# Aide au contrôle pour les SPANC

## Situation n°3 : Sous-dimensionnement non significatif

### SCHÉMA DE PRINCIPE :

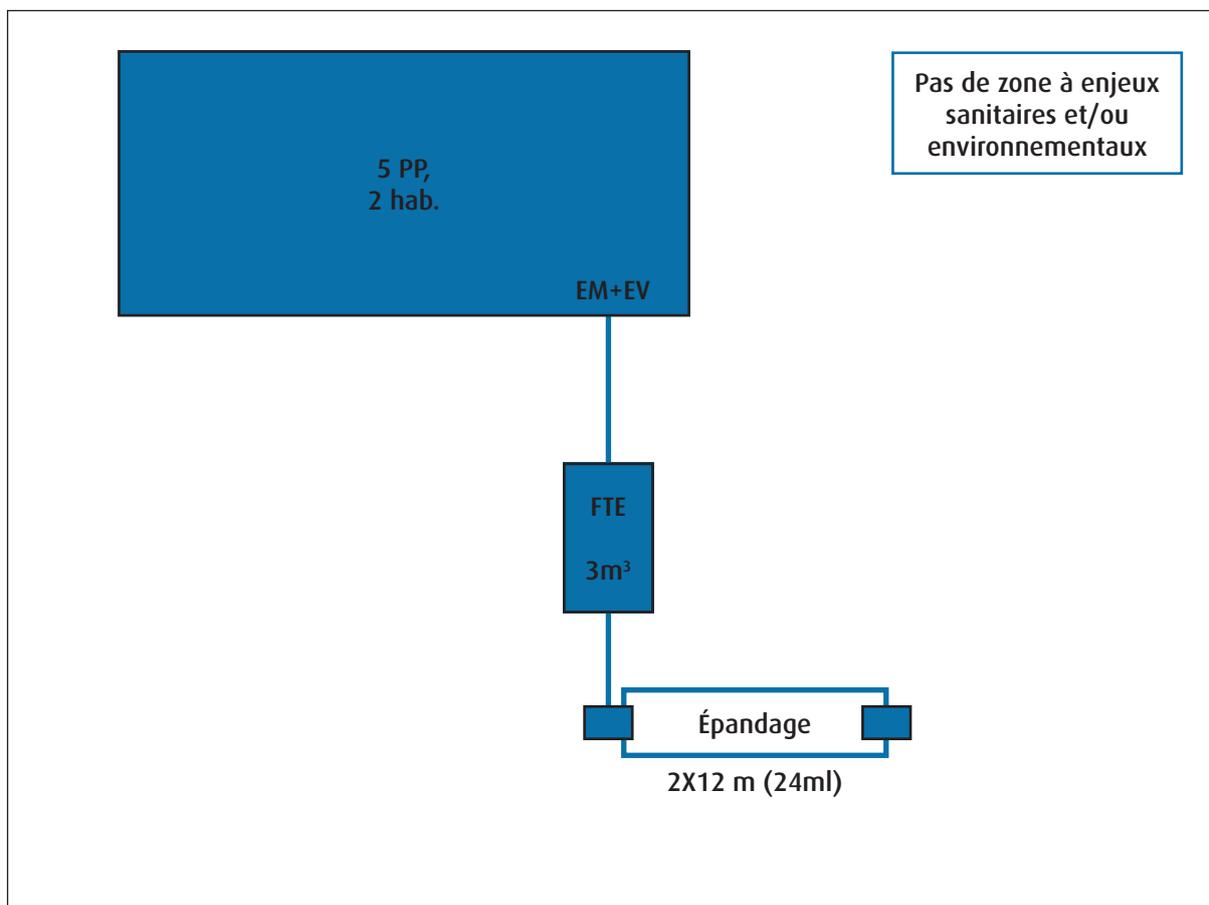
La longueur totale connue des tranchées est de 24 mètres linéaires (2x12 m).

Pour des tranchées d'épandage, le dimensionnement minimum fixé par les règles de l'art (DTU 64.1 d'août 2013 relatif à la mise en œuvre des dispositifs d'ANC des maisons d'habitation individuelle) est de 45 mètres linéaires pour 5 pièces principales pour les sols les plus favorables. Le sous-dimensionnement sera significatif lorsque la longueur totale des tranchées sera inférieure à 22,5 mètres linéaires, pour une habitation de 1 à 5 pièces principales.

⇒ **Le SPANC ne peut donc pas considérer l'installation comme significativement sous dimensionnée au regard du flux de pollution à traiter.**

Le SPANC ne constate pas d'engorgement du sol à proximité de l'épandage, ni flaquage en surface, ni résurgence, ni autre dysfonctionnement.

⇒ **Le SPANC ne constate pas de dysfonctionnement majeur.**

⇒ **Le SPANC conclut que l'installation ne présente pas de défaut au moment de la visite.**

⇒ **Des éléments n'ont pas pu être évalués (type de sols et capacité des sols à traiter et/ou infiltrer les eaux) lors du contrôle. Ces doutes sur le fonctionnement dans la durée du dispositif peuvent amener le SPANC à moduler la fréquence des contrôles<sup>1</sup> de cette installation.**

**Le SPANC n'a pas observé de problème engendrant la non-conformité de l'installation le jour de la visite et en l'état actuel de l'utilisation de l'installation d'assainissement (occupation de l'habitation déclarée par le propriétaire de deux habitants).**

**Toutefois, il est important de signaler que les bases de dimensionnement pour un épandage d'une habitation de 5 pièces principales sont fixées à 45 mètres linéaires au minimum pour les sols les plus favorables par les règles de l'art (DTU 64.1 d'août 2013 relatif à la mise en œuvre des dispositifs d'ANC des maisons d'habitation individuelle).**
